## 車載トレーラ伸縮車軸リコールのお知らせ

リコール届出日:平成23年 6月14日

リコール届出番号	2760	リコール開始日	平成23年 6月14日
届出者の氏名又は名称	株式会社 矢野特殊自動車 代表取締役社長 矢野彰一 問合せ先:品質保証部 TEL (代)092-963-2000		
不具合部位(部品名)	走行装置(車軸)		
基準不適合状態にあると認める構造、装置又は性能の状況及びその原因	車載トレーラの車軸において、車軸伸縮用シリンダ取付ボスの溶接が不適切なため、強度が不足しているものがある。そのため、そのままの状態で使用を続けると、走行時の振動等によりボス溶接部に亀裂が生じ、最悪の場合、車軸が折損するおそれがある。		
改善措置の内容	全車両、ボス溶接部を切除し、溶接強度を増すための加工を行い、再溶接する。		
不具合件数	1件	事故の有無	なし
発見の動機	市場からの情報による。		
自動車使用者及び自動車分解整備事業者に周知させるための措置	<ul style="list-style-type: none"> <li>・使用者:直接訪問または電話により通知する。</li> <li>・自動車分解整備事業者:使用者をすべて把握しているため、日整連発行の機関誌に掲載する措置はとらない。</li> <li>・改善実施済車両には、フレーム左側面前部に対策済みNo.2760のステッカーを貼付ける。</li> </ul>

車軸伸縮用シリンダ取付ボス部断面

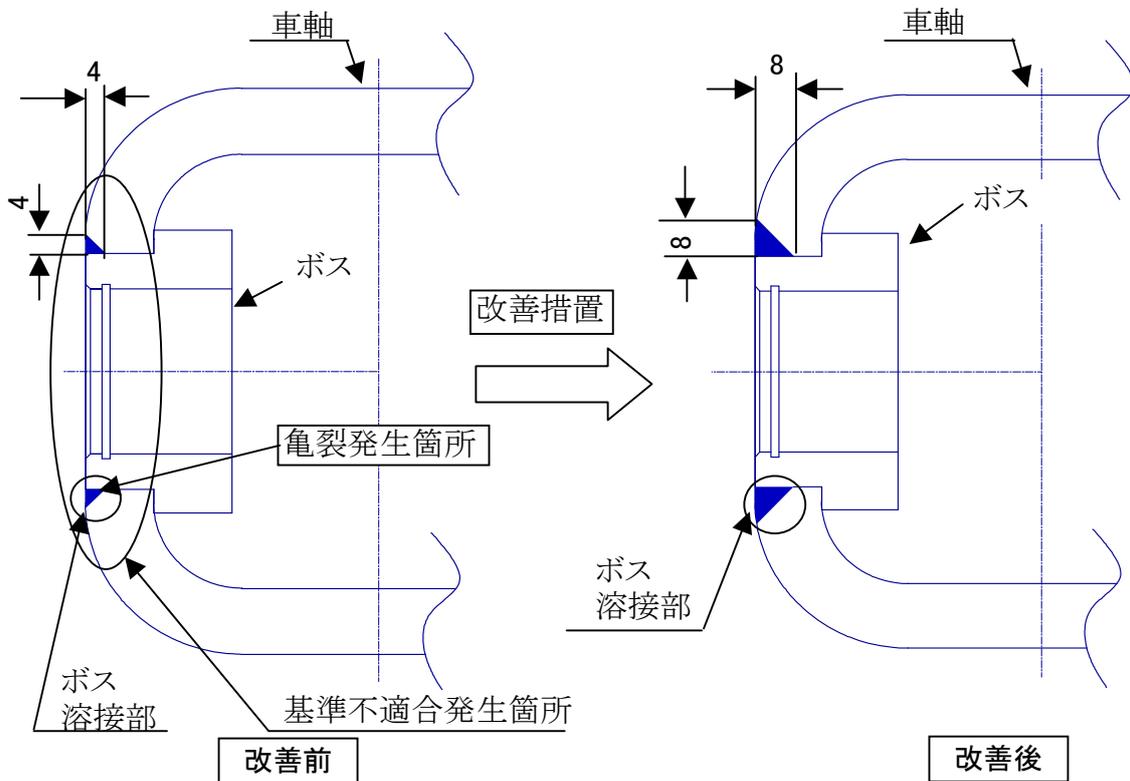
車載トレーラの車軸において、車軸伸縮用シリンダ取付ボスの溶接が不適切なため、強度が不足しているものがある。そのため、そのままの状態で使用を続けると、走行時の振動等によりボス溶接部に亀裂が生じ、最悪の場合、車軸が折損するおそれがある。

全車両、ボス溶接部を切除し、溶接強度を増すための加工を行い、再溶接する。
